Stadt Zug
Stadtrat

Sitzung vom 30. Oktober 2018
Beschluss Nr. 573.18

Baudepartement
Stadtplanung: Niveaulinienplan Alpenstrasse GS 1787; Einleitung zur Vorprüfung

Niveaulinienplan Alpenstrasse GS 1787

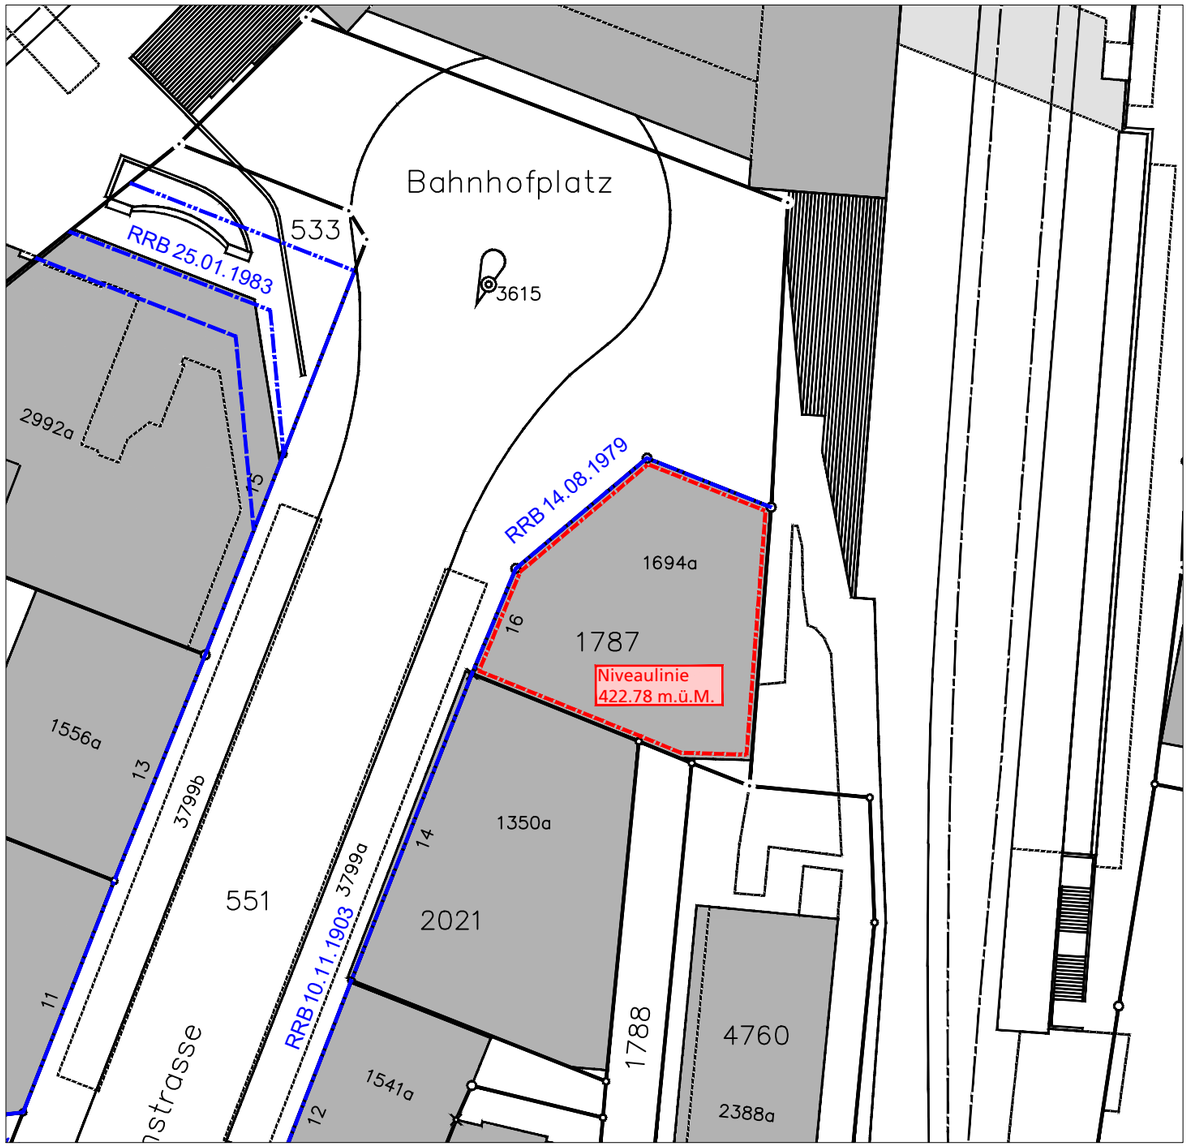
Neue Niveaulinie
Entlang der Grundstücksgrenze zum GS 551 bestehen Baulinien, welche vom Regierungsrat am 10. November 1903 und am 14. August 1979 genehmigt wurden. Diese bleiben erhalten. Eine neue Niveaulinie wird in 40 cm Abstand zur Gebäudeaussenhülle und aufgrund der vorstehenden Ausführungen auf 422.78 m.ü.M festgelegt.

Neue Niveaulinie auf 422.78 zu genehmigen (entspricht max. EG-Kote)

1. Der Niveaulinienplan Alpenstrasse GS 1787, Plan Nr. 8019, wird zuhanden der Vorprüfung gutgeheissen.
